Van: [redacted]imdbv.nl>
Verzonden: woensdag 4 september 2019 17:29
Aan: [redacted]@waternet.nl'; [redacted]
CC: [redacted] Koninklijke Woudenberg'; [redacted]
Onderwerp: 4367 - Holocaust NamenMonument: Uitvoering leidingtracé

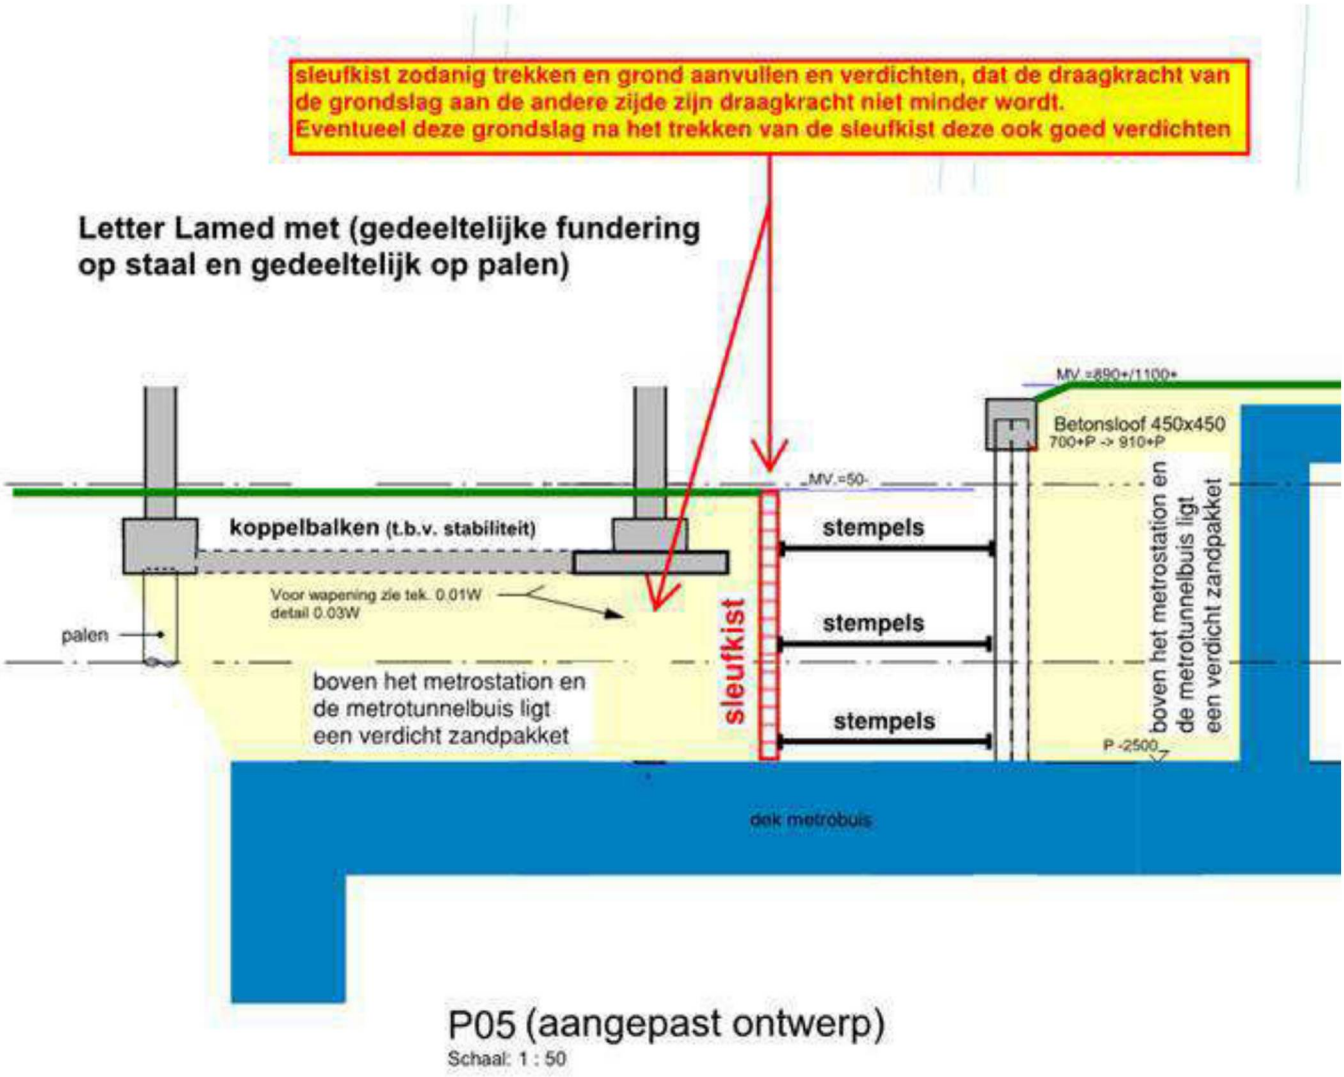
Wij hebben gisteren een gesprek gehad met de aannemer (Koninklijke Woudenberg) en de architect (Rijnboutt).
Omdat de letter Lamed boven het metrostation en de metrotunnelbuis (deels) op staal wordt gefundeerd nadat jullie de kabels en leidingen in het leidingtracé hebben aangebracht,
dienen er aan de uitvoering van de sleufkist eisen te worden gesteld. Dit om te voorkomen dat de zandlaag boven het metrostation en de metrotunnelbuis haar vastheid en draagkracht verliest.
Zie ter verduidelijking de onderstaande figuur:

Uiteraard kan in plaats van het stempelen tegen de stalen damwand ook een (extra) sleufkist voor deze damwand worden geplaats.

Maar ook dan moeten dezelfde strenge eisen worden gesteld aan het aanvullen van de grond en het trekken van beide sleufkisten.
